## Ergänzung zur Anleitung 63

Stereo-  
Farbfernsehempfänger  
Supplementary sheet  
Colour TV

TV 55-1000  
TV 55-1000 SAT  
TV 63-1000  
TV 63-1000 SAT\*  
TV 70-2000 (Colani)\*

## SERVICE- INFORMATION

Ident-Lp. (Adapter-Lp., erforderlich für den Einsatz  
der NR-SAT-Lp.)

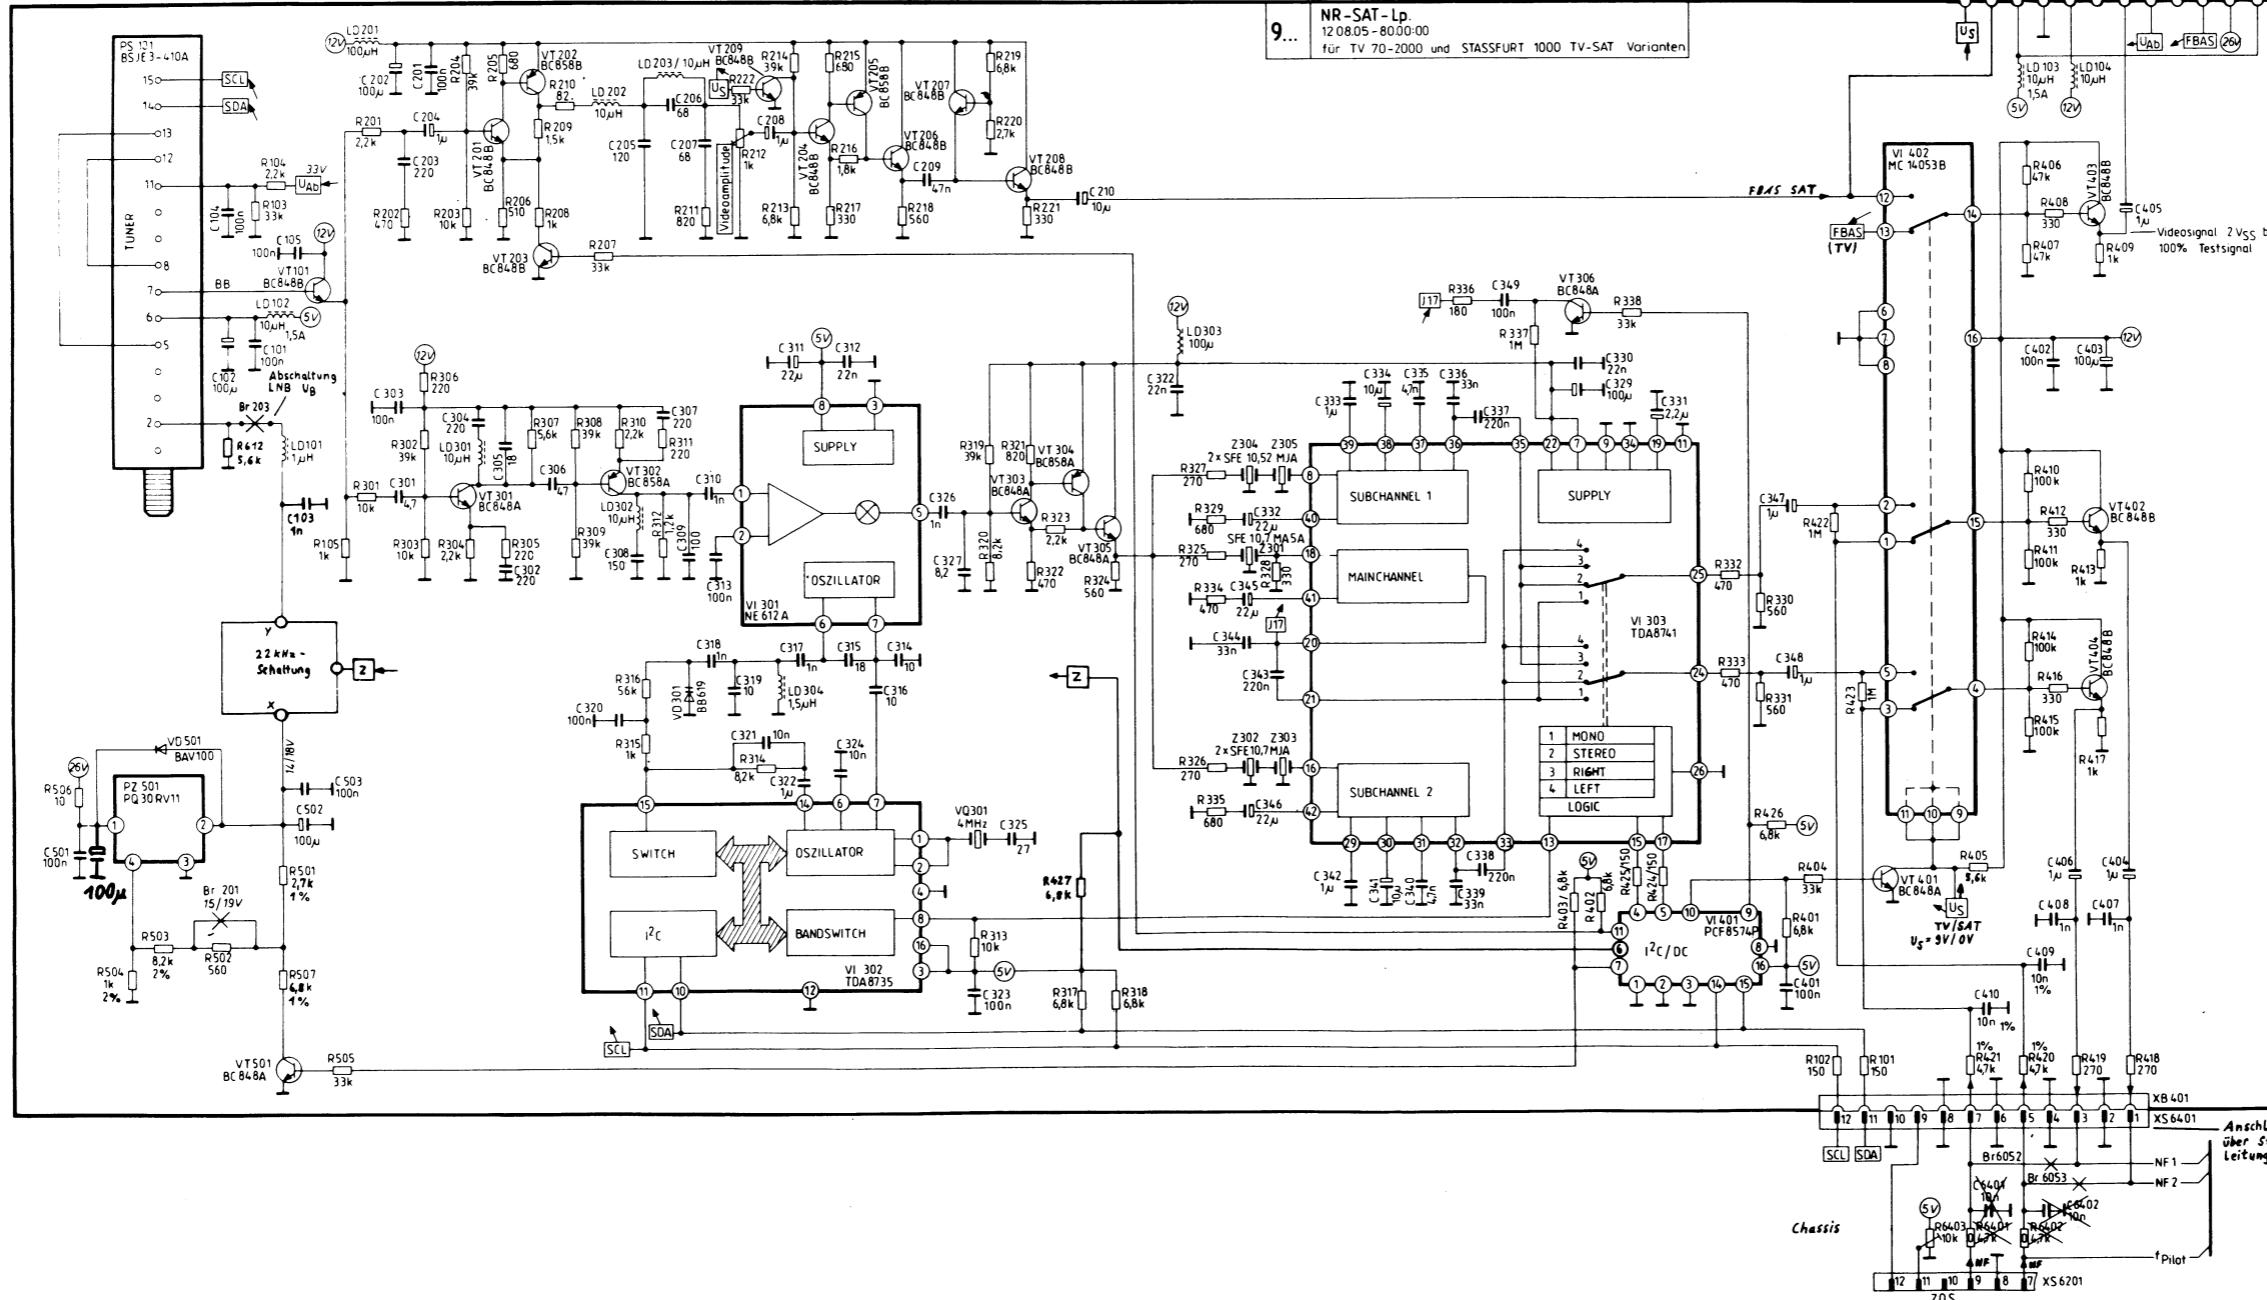
Das SAT-Empfangsteil erfordert zusätzlich eine Anpassung des Schaltnetzteils (nicht IC bestückt) im TV-Chassis:

- neuem Netztrafo LT 6001
- 545 45 024 00
- VD 6023 von BA 157
- in BYW 95 B
- VD 6026 von BA 157
- in BYW 95 B
- C 6026 von 470 µF in 1000 µF

- neuem Netztrafo LT 6001  
545 45 028 00
- VD 6023 von BA 157  
in BYW 95 B
- VD 6026 von BA 157  
in BYW 95 B
- R 6006 von 390 Ohm  
in 360 Ohm
- R 6016 von 39 Ohm  
in 36 Ohm
- C 6027 von 47 nF  
in 100 nF
- C 6026 von 470  $\mu$ F  
in 1000  $\mu$ F

### Zusatz-Serviceeinstellung am SAT-Teil

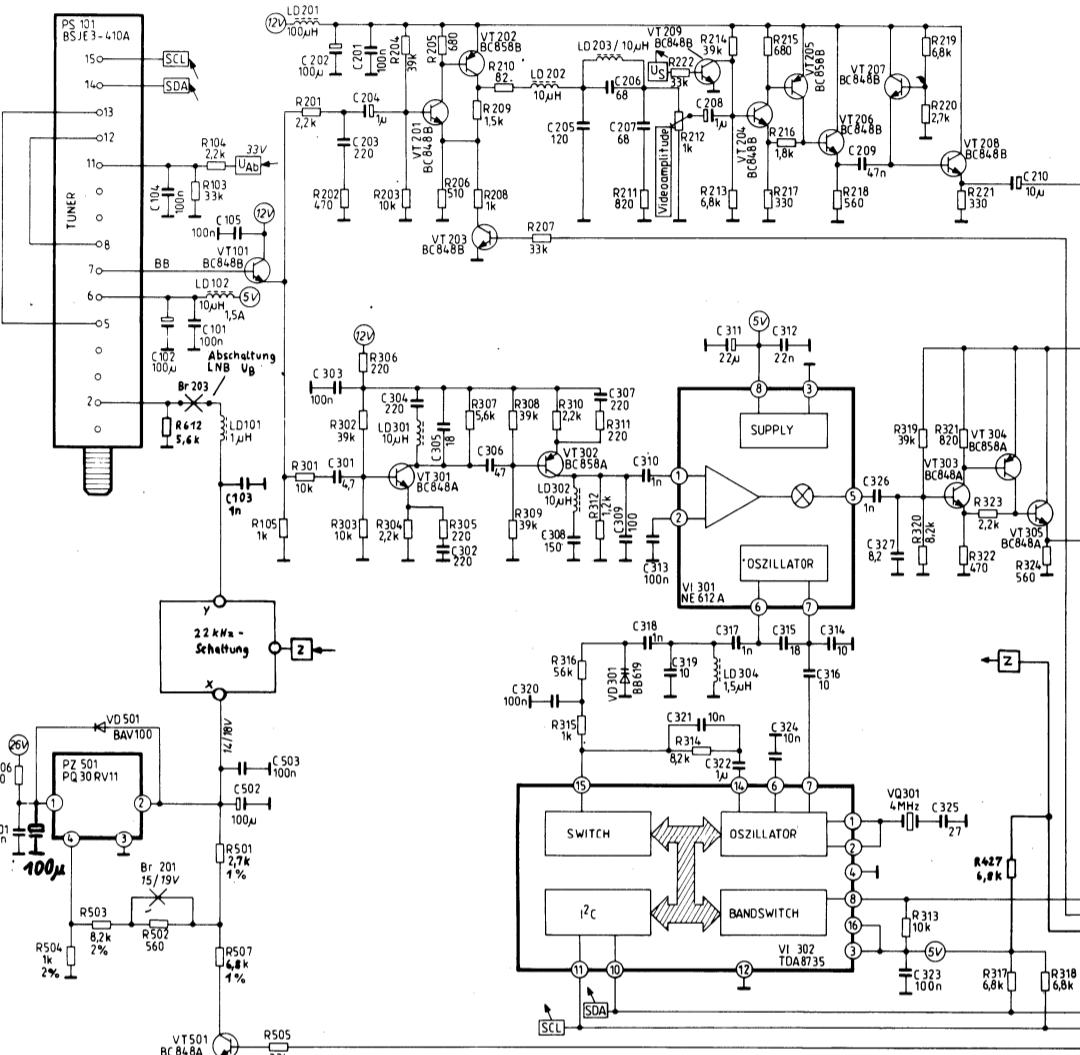
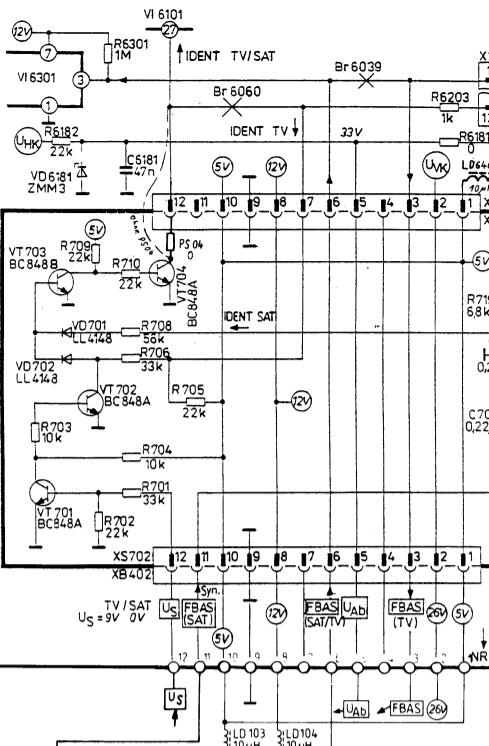
- Videoamplitude:** Mit R 212 an XB 6304/19 (AV1) Amplitude des FBAS-Signals auf 1V einstellen (Anschluß 19 mit 75 Ohm abschließen).
- 22 kHz:** Periodendauer der 22 kHz-Impulse am SAT-Antenneingang oszilloskopisch auf 45 µs einstellen.
- Koinzidenzstufe:** Bei SAT-Empfang R 712 so einstellen, daß die Spannung am Pin 17 (VI 701) genauso groß wie am Pin 14 ist.

## atz-Serviceeinstellung am SAT-Teil

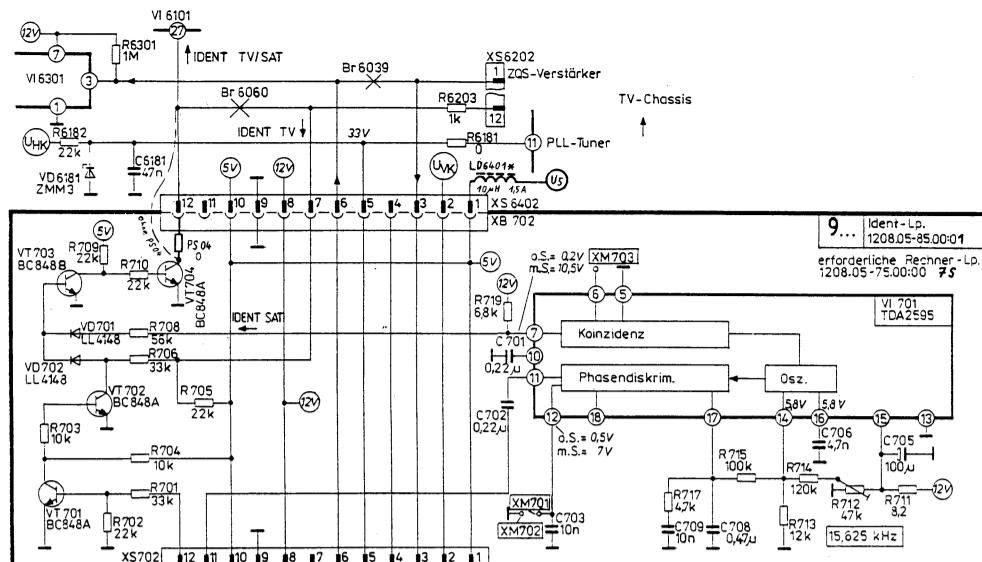
deoamplitude: Mit R 212 an XB 6304/19 (AV1) Amplitude des FBAS-Signals auf 1V einstellen (Anschluß 19 mit 75 Ohm abschließen).

2 kHz: Periodendauer der 22 kHz-Impulse am SAT-Antennen-eingang oszilloskopisch auf 45 µs einstellen.

einidenzstufe: Bei SAT-Empfang R 712 so einstellen, daß die Spannung am Pin 17 (VI 701) genauso groß wie am Pin 14 ist.

R 712 bei SAT-Empfang so einstellen, daß die Spannung an Pin 17 den Wert an Pin 14 entspricht (VI 701).

## Bildröhrenwechsel

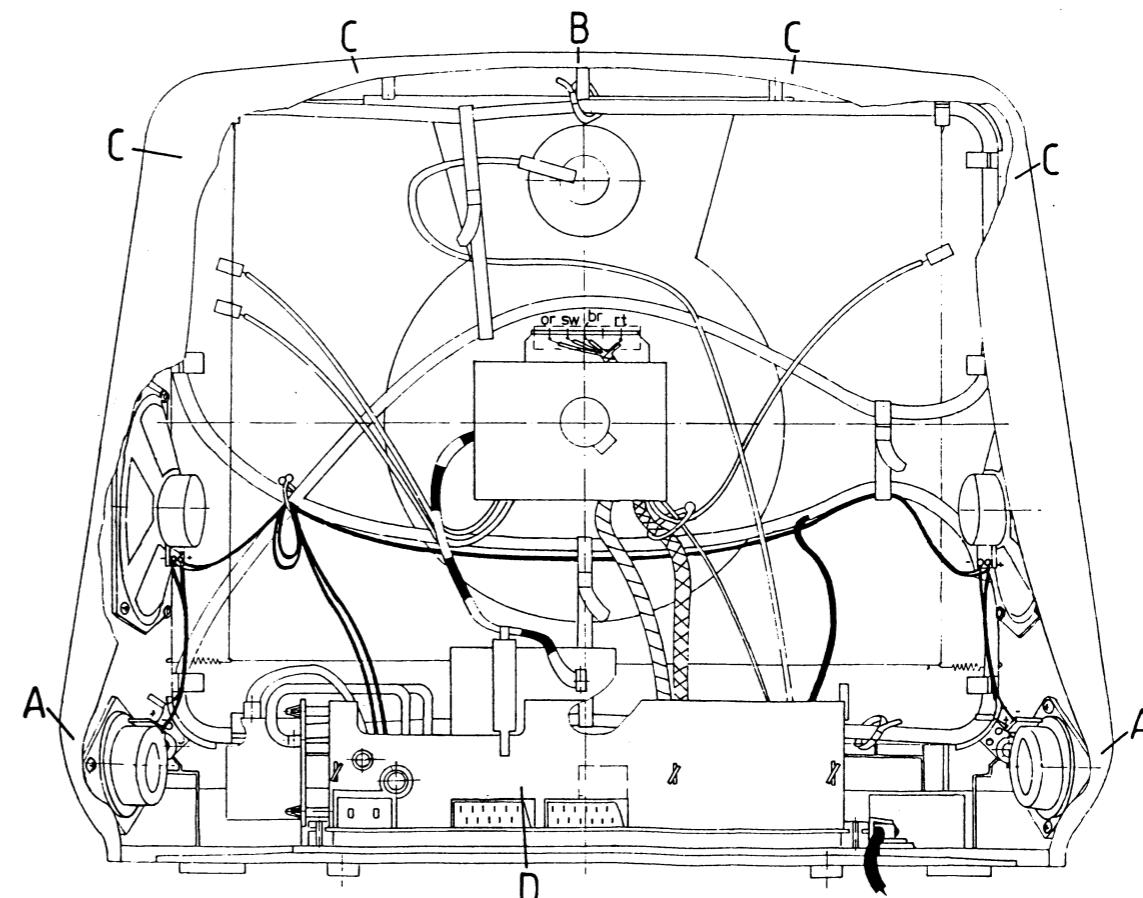
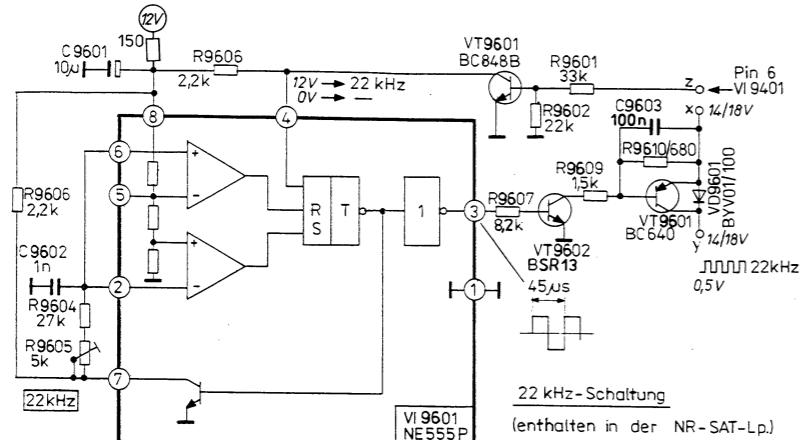
- 1.) Chassis und die beiden großen Lautsprecher einschließlich Gewindebolzen ausbauen.
- 2.) Die beiden unteren Befestigungsschrauben der Bildröhre sowie obere Winkel herausschrauben und Bildröhre herausnehmen.

- 3.) Die beiden festgeklebten Stützkeile am Gehäuseboden lösen.
- 4.) Entmagnetisierungsspule und Erddraht an neuer Bildröhre montieren.
- 5.) Neue Bildröhre zuerst hinter die oberen Gehäuseversteifungen einsetzen, dann nach unten absenken und durch zweite Arbeitskraft von unten justieren.

**Achtung!** Es ist unbedingt zu vermeiden, daß die Bildröhre dabei durch den Gehäuseausschnitt rutscht, weil durch das Spannband der Gehäuserand verletzt wird. Bildröhre gleichmäßig absetzen und nicht verkanten!

- 6.) Zwischen Befestigungslaschen der Bildröhre und Gehäuserand sind Unterlegscheiben zu legen, um die genaue Anpassung der Bildröhre an das Gehäuse zu erreichen.  
Beim Einschrauben der beiden Befestigungsschrauben ist darauf zu achten, daß zuerst die kurze Schraube (von hinten links) angezogen wird.  
Bevor beide Schrauben angezogen werden, sind die beiden Stützkeile mit aufgebrachtem Klebstoff wieder einzubringen, wodurch die Bildröhre ganz nach oben geschoben wird.  
Beide obere Winkel anschrauben.

- 7.) Danach erfolgt der Lautsprecher- und Chassiseinbau sowie die entsprechend Skizze vorgeschriebene Kabelführung.
- 8.) Im Servicemode ist die Schirmgitterspannung einzustellen. (An der Gerätebedienung die Tasten P+ und P- gleichzeitig drücken und Netz einschalten. Auf der Fernbedienung PC betätigen und mittels Schirmgitterregler Bildröhre dunkel einstellen, daß nur noch die Rückläufe sichtbar sind. Gerät mittels Netztaste ausschalten.).

- 9.) Die Rückwandschrauben sind in der Reihenfolge A bis D anzuschrauben.
